PARECER SOBRE PROJETO DE MODIFICAÇÃO PARA EDIFICAÇÕES SITUADAS NA QUADRA DO BEM TOMBADO, COLÉGIO SAGRADO CORAÇÃO DE JESUS (SÉTIMA SEÇÃO URBANA, QUARTEIRÃO 023, LOTES 001 A 003, 007, 009, 011, 013, 015, 017, 019, 020 E 021), E NOVA EDIFICAÇÃO À RUA CEARÁ, 1700.

1. CONSIDERAÇÕES INICIAIS

Figura 5 – Estudos de acessos existentes, esperados pelo Plano Diretor e propostos. Fonte: Projeto encaminhado pelo responsável técnico, janeiro de 2022

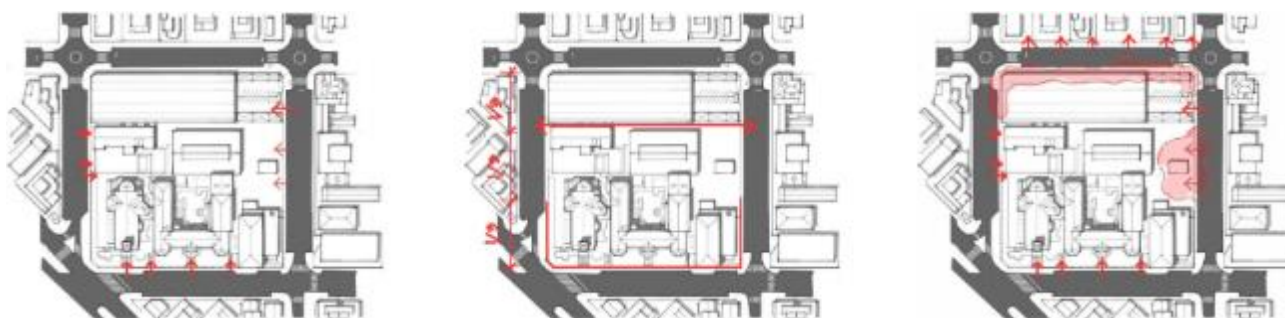
Foram pensadas novas soluções de acessos à quadra, visto que a Rua Ceará não possuía acesso e o setor ocupado pelo uso comercial contava com acessos somente pelas ruas Santa Rita Durão e dos Inconfidentes. O projeto em questão confere tratamento cuidadoso aos acessos pela Rua Ceará, criando uma área de fruição pública com integração da calçada original à área de afastamento frontal dos lotes (praça linear), fachada ativa no trecho do supermercado, e um acesso generoso à edificação residencial. Desta forma, diferente do que ocorre atualmente, com o projeto proposto, toda a quadra estará bastante conectada com o espaço público. Houve um cuidado em setorizar os fluxos de veículos e pedestres de forma a priorizar o segundo. Com a criação da via interna (atravessamento de quadra), o acesso aos edifícios escolares a partir da fachada é privilegiado a quem chega a pé.

No trecho da Rua Ceará, o acesso de veículos foi direcionado para próximo da esquina com a rua dos Inconfidentes, com a implantação de um Porte-cochère, mantendo a parte central da fachada exclusiva para o caminhamento.

Os novos acessos de veículos na Rua Santa Rita Durão se localizam desta forma: docas e entrada de estacionamento do supermercado próximos à divisa com o prédio da Educação Infantil; o acesso à via interna também próximo a esta divisa; o acesso ao estacionamento subsolo do Colégio logo abaixo da entrada da Educação Infantil, entre esta edificação e a Igreja; e o acesso à capela que foi mantido junto à divisa com a escola infantil.

Na rua dos Inconfidentes, os acessos de veículos foram propostos para atender o acesso à garagem do edifício residencial, na divisa entre esta e o lote onde se localiza o ginásio, ao lado da saída da via interna e, para o acesso ao Ginásio e Teatro, foi proposto um porte-cochère, em frente ao pátio que conecta as duas edificações.
